日本原燃株式会社

ウラン濃縮加工施設設工認申請書における誤記について

確認した誤記の内容、適合性等への影響について

誤記 1 仕様表の呼び径の削除漏れ (50A)

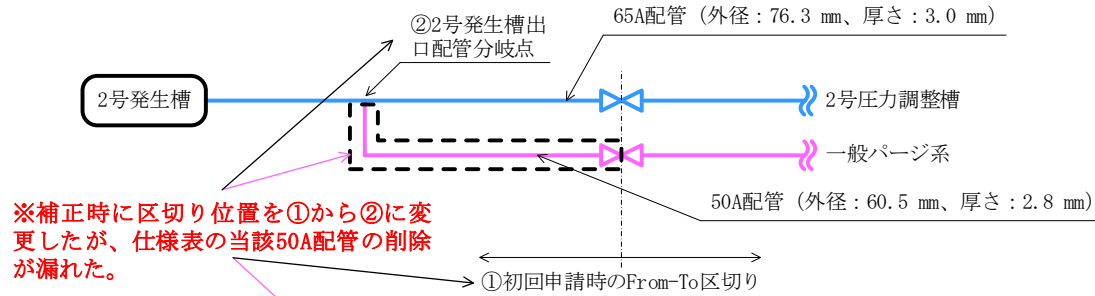
- ・誤記 1 については、補正申請時に「From-To」の区切り位置を変更した際、変更前の区切り範囲にあった 50A の呼び径配管に関する仕様（外径、厚さ）の記載削除が漏れた（添付資料 1 別添 1 参照）。
- ・誤記 2 については、補正申請時に「From-To」の区切り位置を変更した際、分岐点の表記位置を誤ったため、一部の範囲が重複した（添付資料 1 別添 2 参照）。

誤記 2 仕様表の呼び径の重複 (40A)

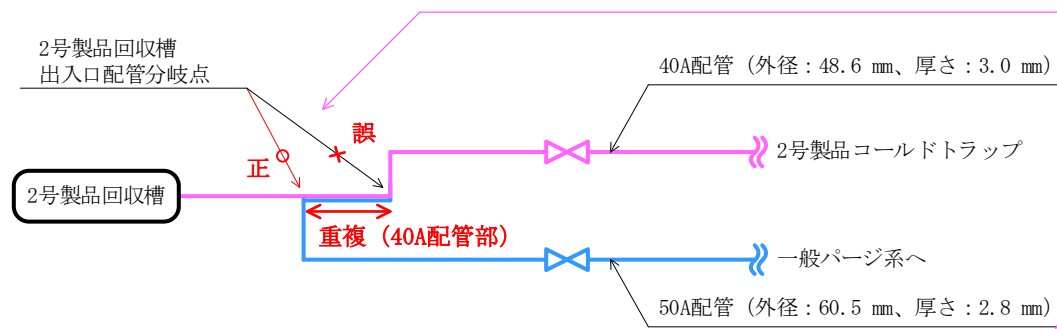
※誤って記載した分岐点と正しい分岐点までの40A配管部をピンクの範囲と青の範囲で重複して仕様表に記載していたため、青の範囲から当該40A配管を削除する。

※上記に伴い、添付説明書「V-1-1-2 加工施設の閉じ込めの機能に関する説明書」の図面及び添付図面の系統について、「2号製品回収槽出入口配管分岐点」の図示位置を適正化する。

誤記 4 仕様表の呼び径の漏れ (80A)

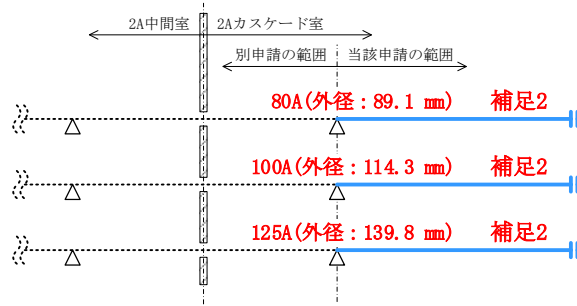
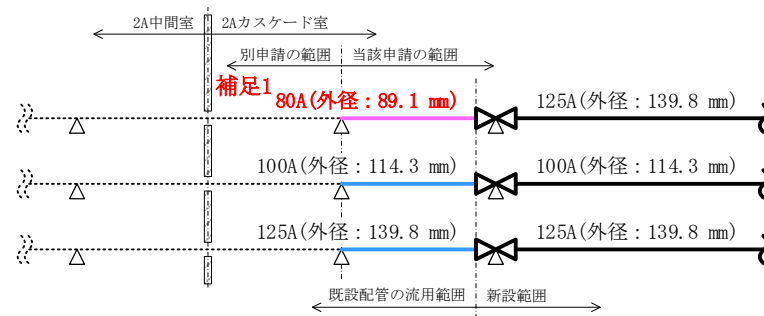
補足1: 申請範囲に80A配管の範囲 (80Aの配管はイメージ図の箇所しかない配管) が含まれているが、仕様表に記載していない。
 補足2: 「変更前」の記載について、残存する既設配管 (撤去されていない範囲の既設配管) を仕様表に記載していない。
 補足3: 上記により、仕様表の記載を (2/2) に示すとおり適正化する。

誤記 5 カバーと保温材の施工範囲境界位置の記載誤り

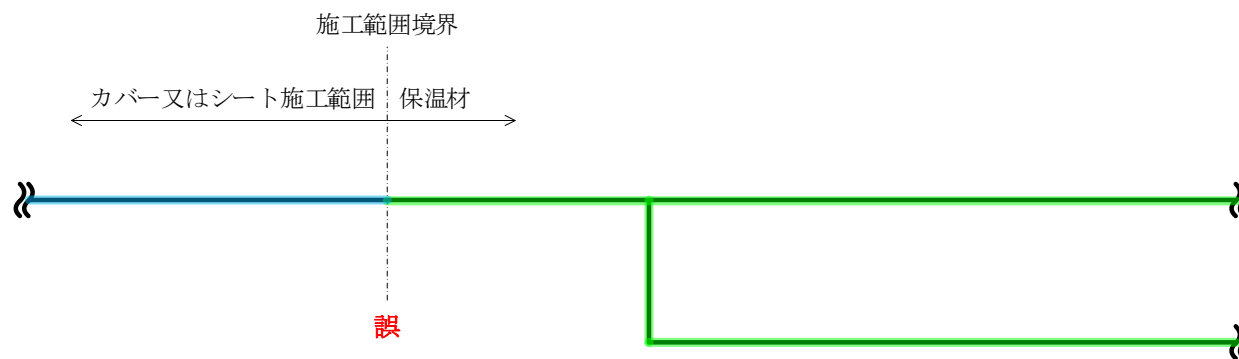
※カバー又はシートを施工する範囲境界の記載に誤りがあるため、記載を適正化する。

誤記 6 構造図の子台車ストップの高さ寸法の記載誤り

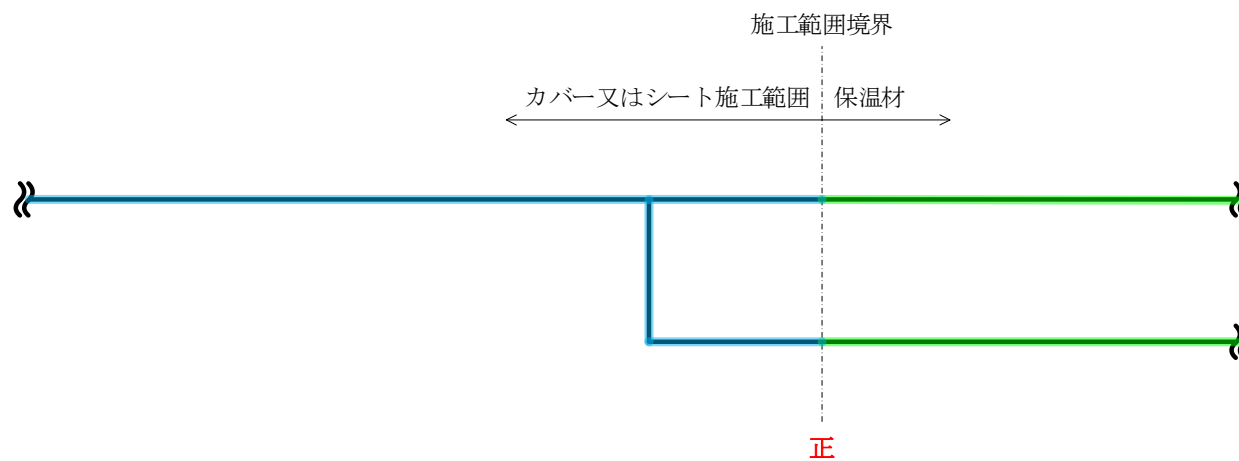
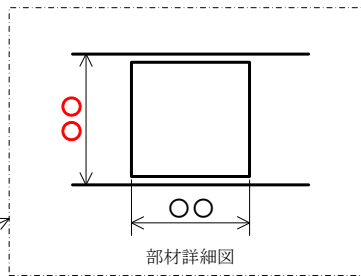
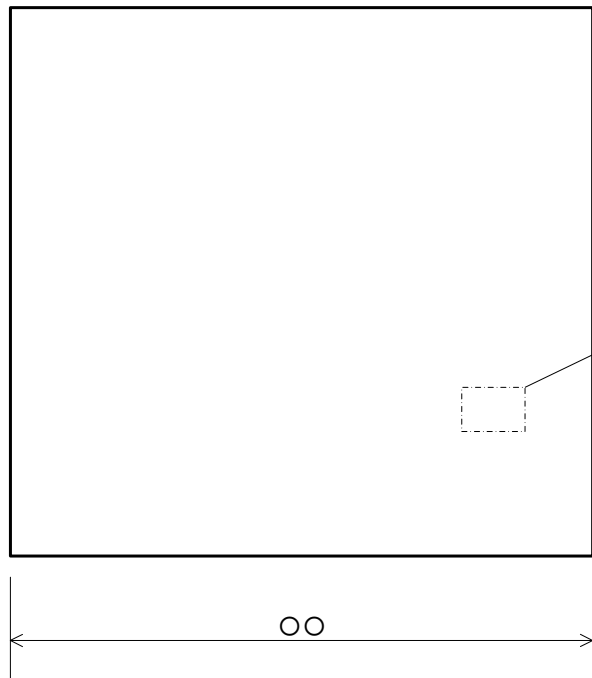
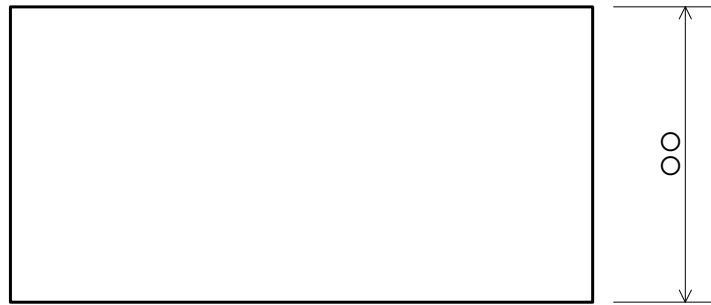
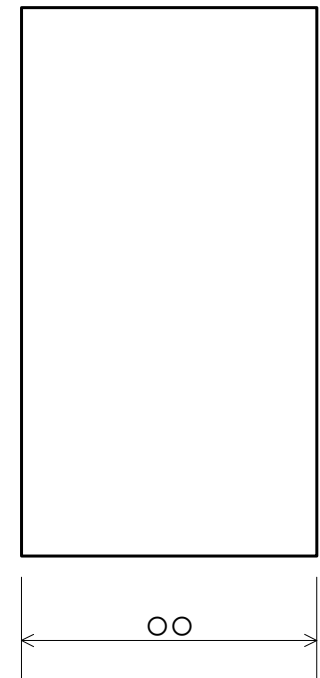
※子台車ストップの部材拡大図における寸法の記載に誤りがあるため、記載を適正化する。

誤記 7 系統図の配管支持点の記載

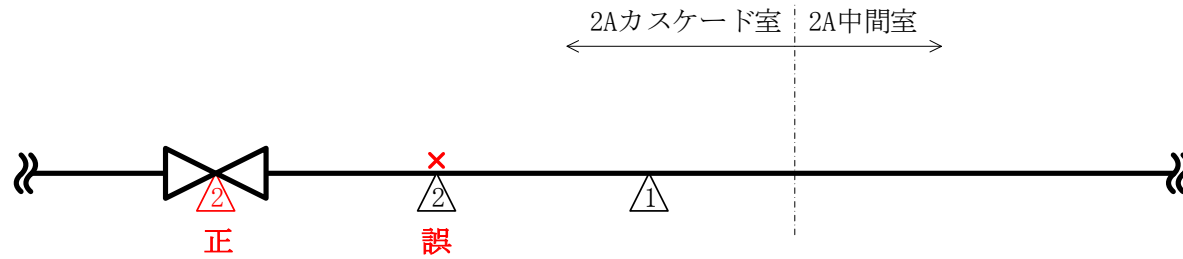
※配管支持点の図示位置の記載に誤りがあるため、記載を適正化する。

※上記に伴い、添付説明書「V-1-1-2 加工施設の閉じ込めの機能に関する説明書」についても、同様に記載を適正化する。

誤記 8 配置図のページング装置の配置の誤り

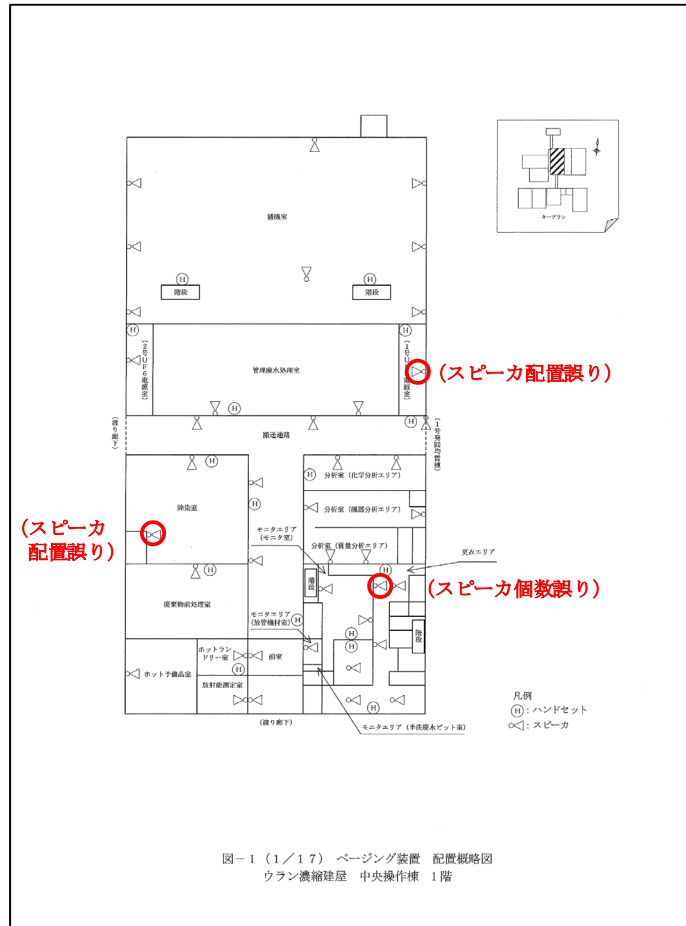
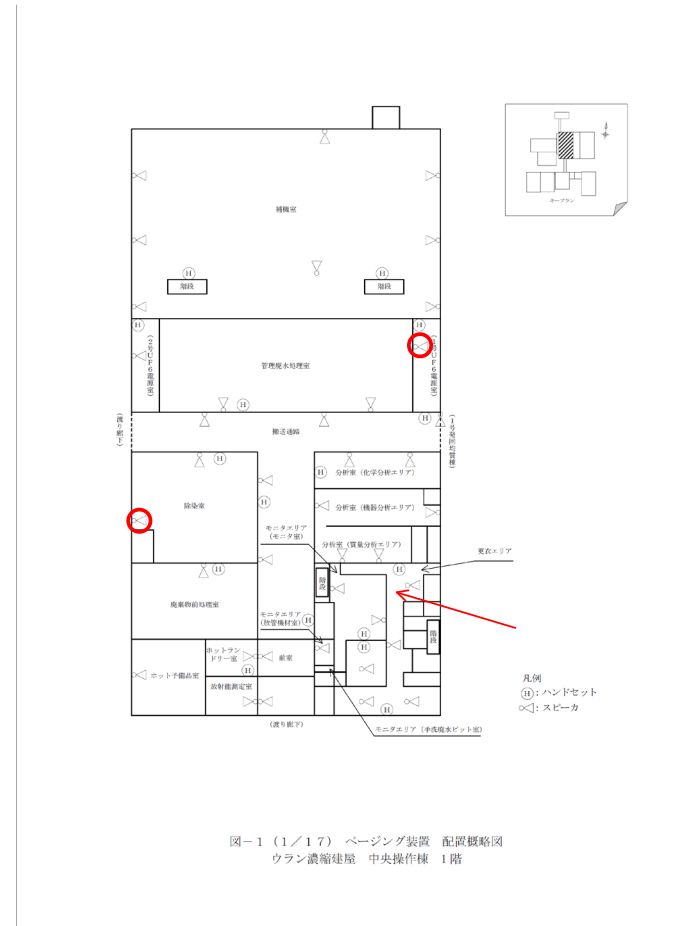
(「ページング装置 配置概略図」においては、上に示しているページ以外にも同様の誤記あり。)

※スピーカの配置及び個数の記載に誤りがあるため、記載を適正化する。
 ※ハンドセットの配置の記載に誤りがあるため、記載を適正化する。

図 2.2.1 貯蔵設備 機器配置概略図 (1/5)

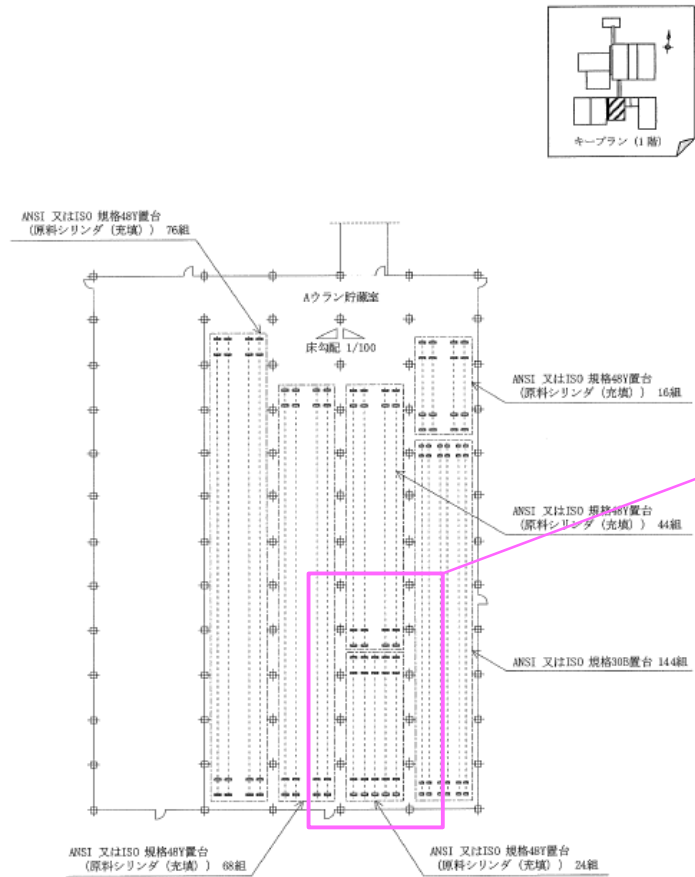
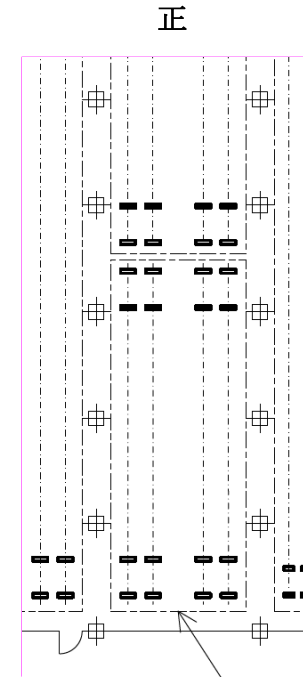
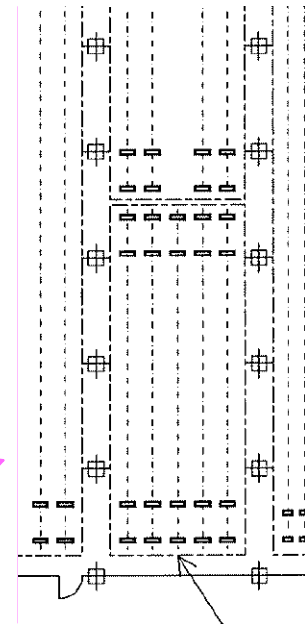
誤記 9 配置図の置台の配列の誤り

※置台の配列の記載に誤りがあるため、記載を適正化する。
(誤：5列、正：4列)

別紙2 仕様書の作成、チェック方法の対策

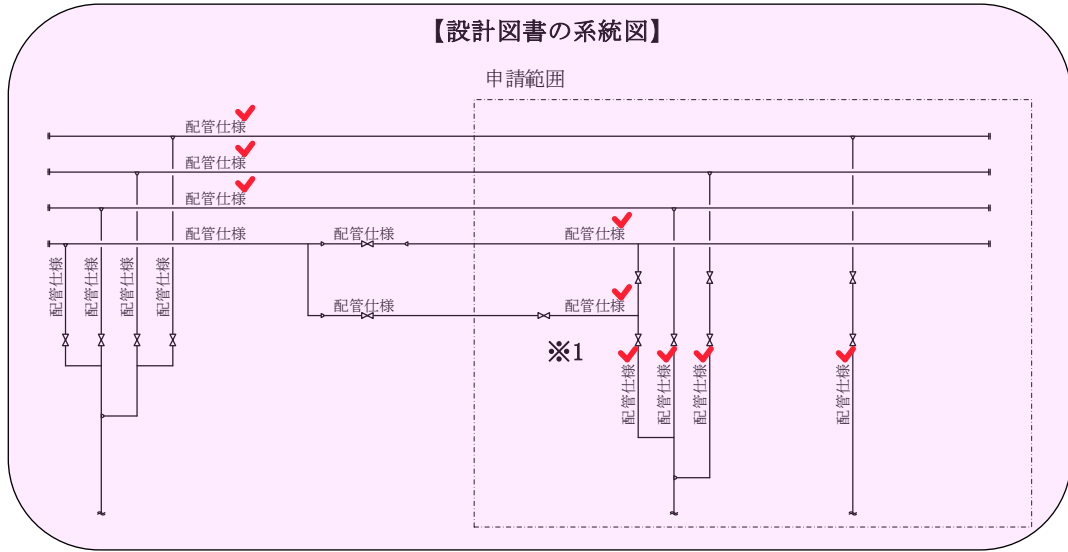
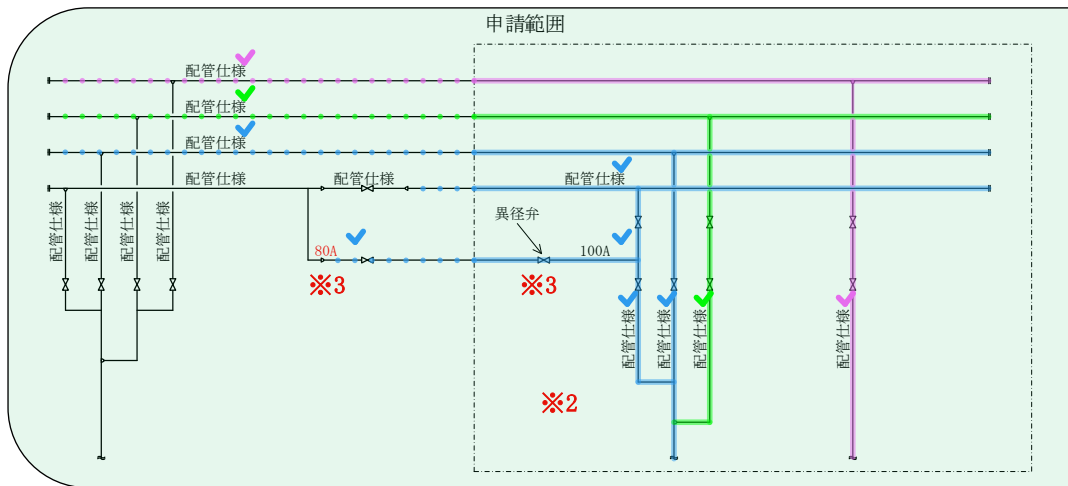
※1：対策前は、系統図から配管仕様を読み取り、仕様表を作成し、レ点チェックで確認を実施。

※2：対策後は、系統図をFrom-Toの範囲に色分けした上で仕様表を作成。仕様表も同様に色分けし、系統図と仕様表の各From-Toの関係性を可視化(複雑さを解消)し、設工認設計資料として図書化。これを基に設工認を作成し、レ点チェックで確認を実施。

※3：対策後は、呼び径が変わる要素である弁等の先の配管仕様まで確認を実施。
